Prosjekt/sak:
Alverparken 6 og 7

Kontroll Våtrom

Rapport nummer: 2243-9900-02

Dato: 2023-08-15

BAD B201.2

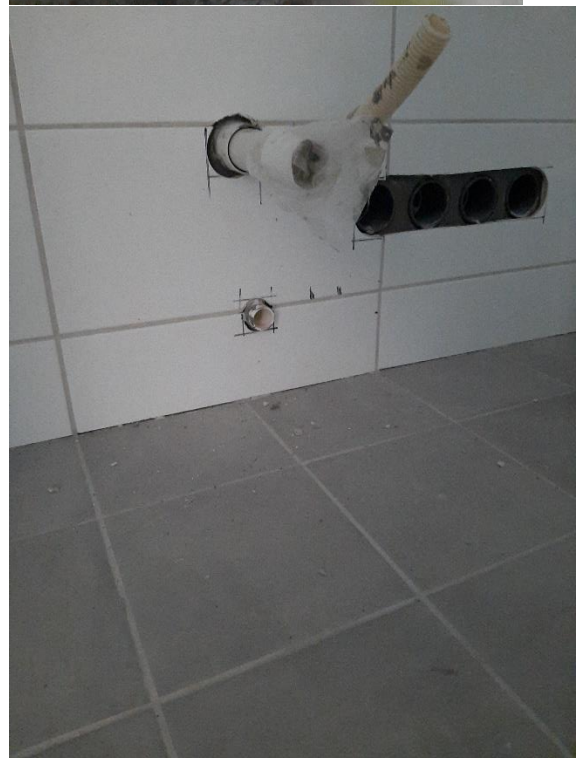
Bilder og resultater fra kontroll viser tilstrekkelig fall mot og lokalt ved sluk, rørgjennomføringer smurt med membran, slukmansjett klemt med klemring og påsmurt membran.

BAD B202.4

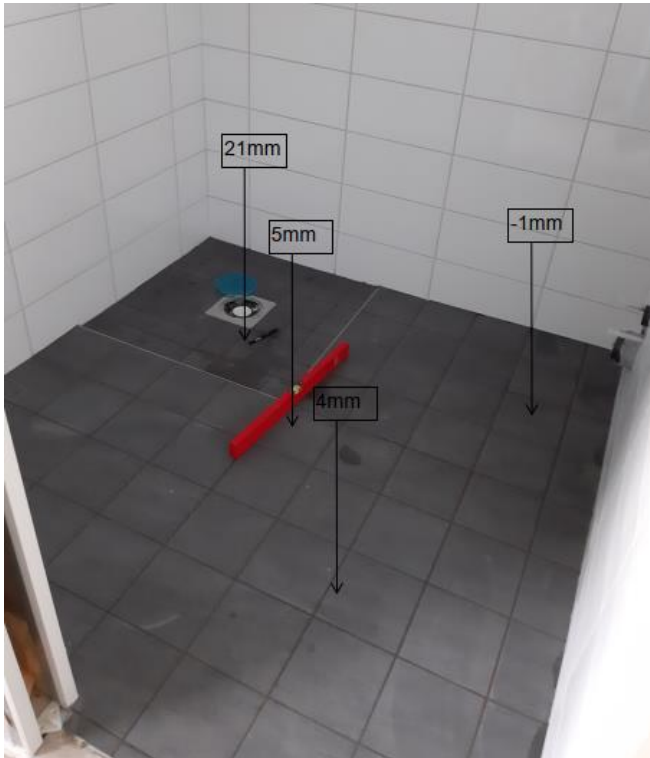
Bilder og resultater fra kontroll viser tilstrekkelig fall mot og lokalt ved sluk, rørgjennomføringer smurt med membran, slukmansjett klemt med klemring og påsmurt membran.
